福島第一原発トリチウム汚染水(ALPS処理水)海洋放出方針に関する公開質問状

経済産業大臣 西村康稔 様
外務大臣 林 芳正 様
原子力規制委員会委員長 山中伸介 様

昨年4月19日の私たち8団体との交渉結果を踏まえ、以下の公開質問状を提出します。各項目の見出しの末尾にご回答頂きたい省庁等を記しますので(複数記載の場合はそれぞれの省庁等からそれぞれの立場からご回答ください)、文書回答の上、質疑応答に対応して下さるよう強く求めます。

図1. 実施計画に示された「サブドレン及び地下水ドレンの運用方針」

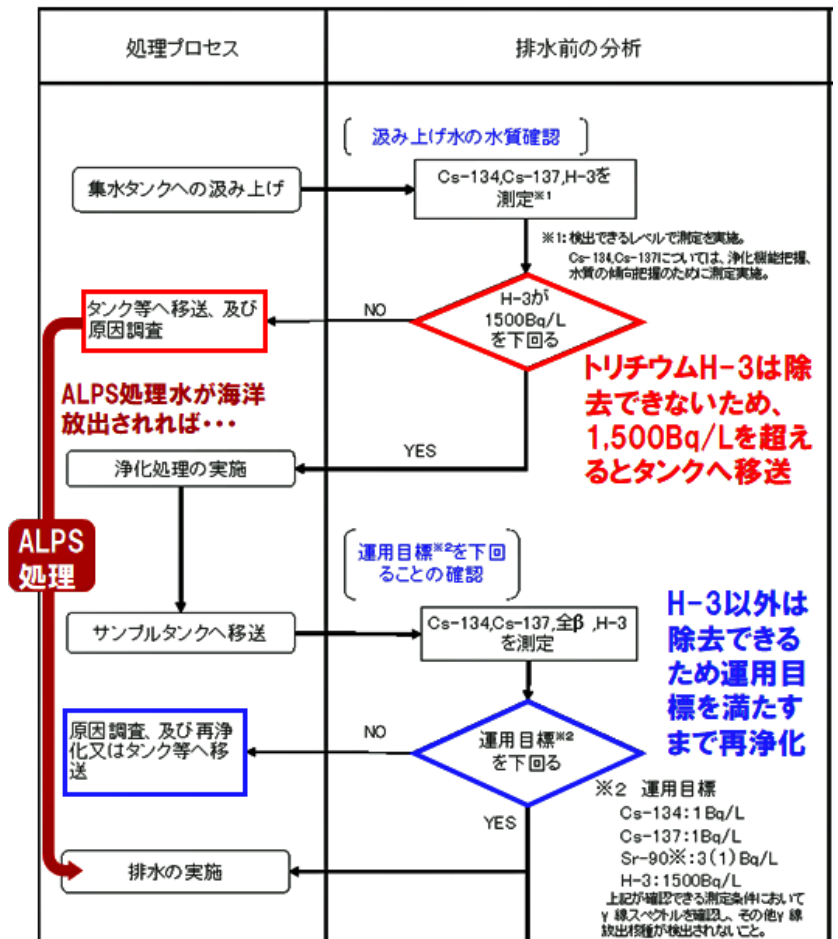
しかし、上記の二重下線部は、「トリチウム濃度が運用目標の 1,500Bq/L を下回り、かつ、トリチウム以外のセシウムやストロンチウム(全β)が運用目標を超えた場合」に行う手順を示したものであって、トリチウム濃度が運用目標を超えた場合は「タンク等へ移送」することになっています。そのより詳細な手順は、実施計画の添付資料-1「サブドレン他水処理施設の排水管理に関する運用について」(p. III-3-2-1-2-添 1-1)のフローチャート(図1)に明記されています。つまり、トリチウム H-3 が運用目標の 1,500Bq/L を超える場合には「再浄化」の選択肢がなく、自動的に「タンク等へ移送」となり、トリチウム H-3 が運用目標を下回る場合にのみ Cs-134, Cs-137, 全β が運用目標を超える場合の「再浄化」が可能になるのです。

原子力規制委員会の上記の「考え方」には「タンク等への移送」が全く抜け落ちており、これ自体が、「サブドレン及び地下水ドレンの運用方針」を改ざんした、あるいは「書き換え」たものだと言えますが、いかがですか。

ALPS処理水の海洋放出方針では今発生している汚染水をALPS処理して優先的に排出する計画です。今後、サブドレン及び地下水ドレンで 1,500Bq/L を超えてタンクへ移送された場合には、図1のように、ALPS処理後、優先的に海洋放出されることとなります。そうなれば、「タンク等へ移送する」との運用方針が「タンク等へ移送後、ALPSで処理し海水で希釈し海洋放出する」という全く違う中身に「書き換え」られることになると、私たちは考えますが、いかがですか。
